# Einbauhinweise für Zylinderköpfe OM 611/646

Motorenhersteller: Mercedes-Benz	
Motorenbaureihen	Art.-Nr.
OM 611.980/.981/.983/.987	20.0803.61100, 20.0803.61101
OM 646.951/.961-963/.966	20.0803.64600, 20.0803.64602

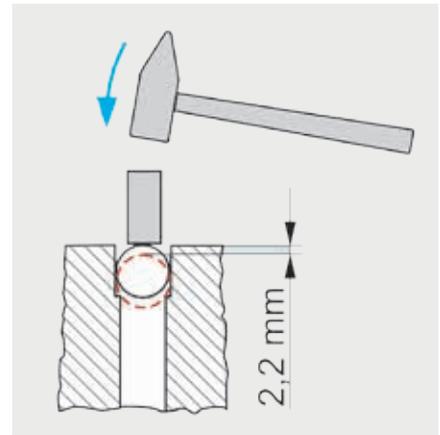
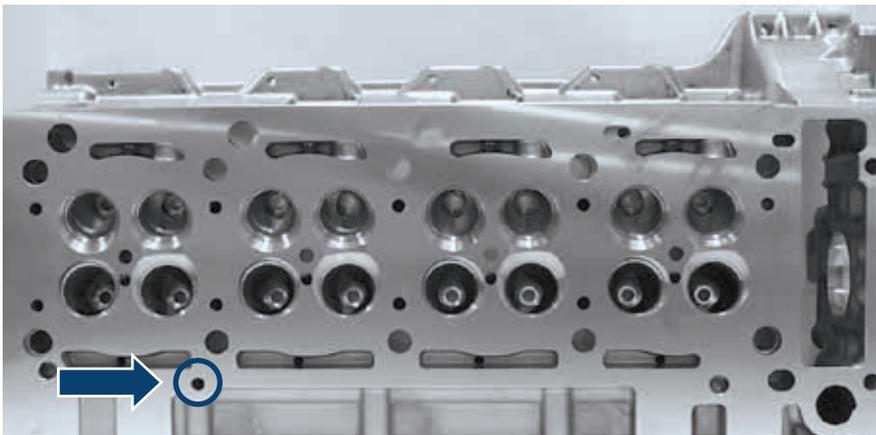
**Achtung:**  
Bitte prüfen Sie nach der Demontage des alten Zylinderkopfs, ob an der abgebildeten Stelle eine Kugel mit  $\varnothing 8$  mm den Wasserkanal verschließt. Wenn dies der Fall ist, montieren Sie die mitgelieferte Kugel am neuen Zylinderkopf, wie in der Abbildung dargestellt.
